改善箇所説明図

基準不適合発生箇所

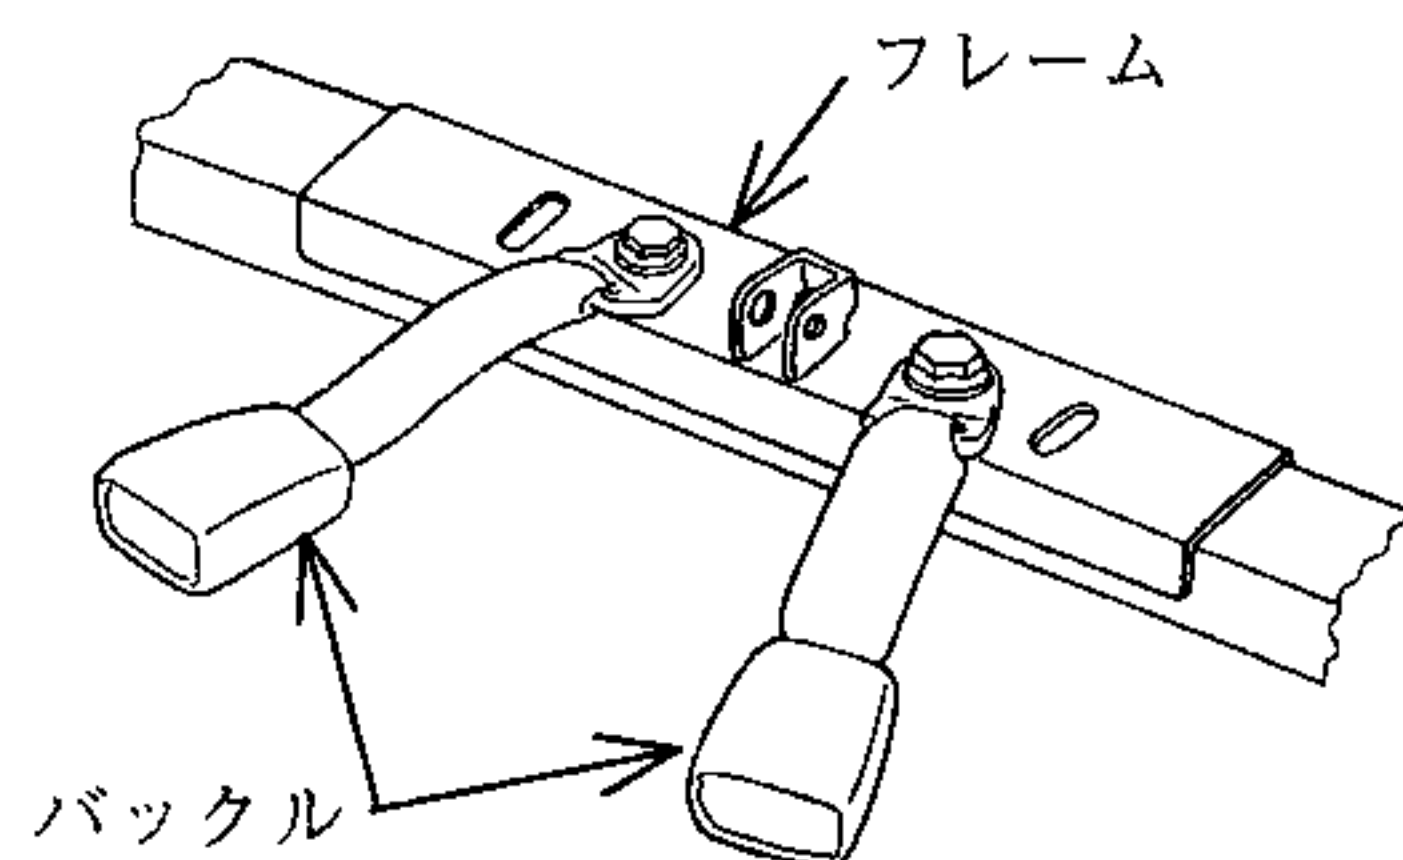
後席二列目の左右の座席ベルトにおいて、バックル取付側ベルトを固定するための座席フレーム部の取付穴が大きすぎるため、座席ベルト取付装置の強度が不足しているものがあり、最悪の場合、衝突時の荷重に耐えられず、取付部が破損するおそれがある。
